Bulletin Nr.	R_08_2020
Datum	Oktober 2020

Motor Kit F80s Compact / Plus

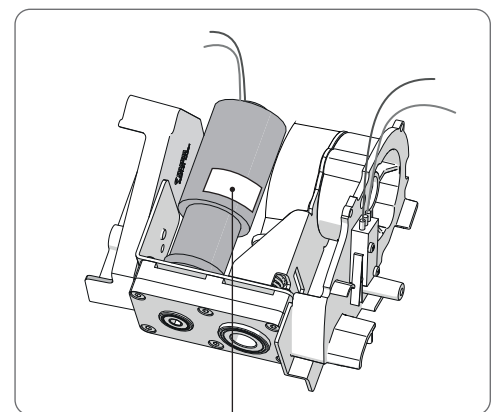
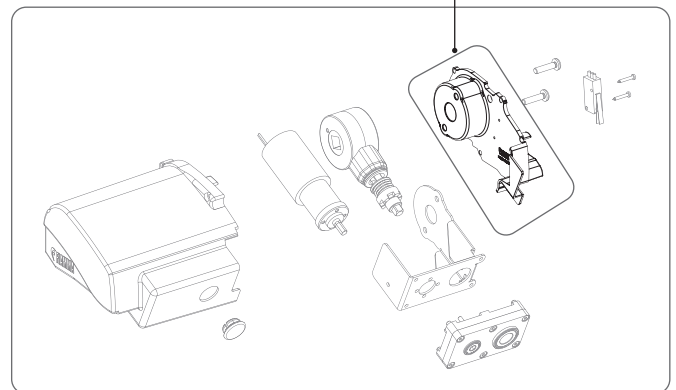
einen leichten Defekt beim Schließen der Markise haben könnten, wodurch die korrekte Funktion des Mikroschalters nicht gewährleistet ist.

Falls das oben erwähnte Problem auftritt, bittet Fiamma Sie, der Serviceabteilung die S/N und die Nummer des gelben Etiketts auf der Verpackung mitzuteilen, um die Abdeckung, Bestandteil des oben erwähnten Kits, austauschen zu können.
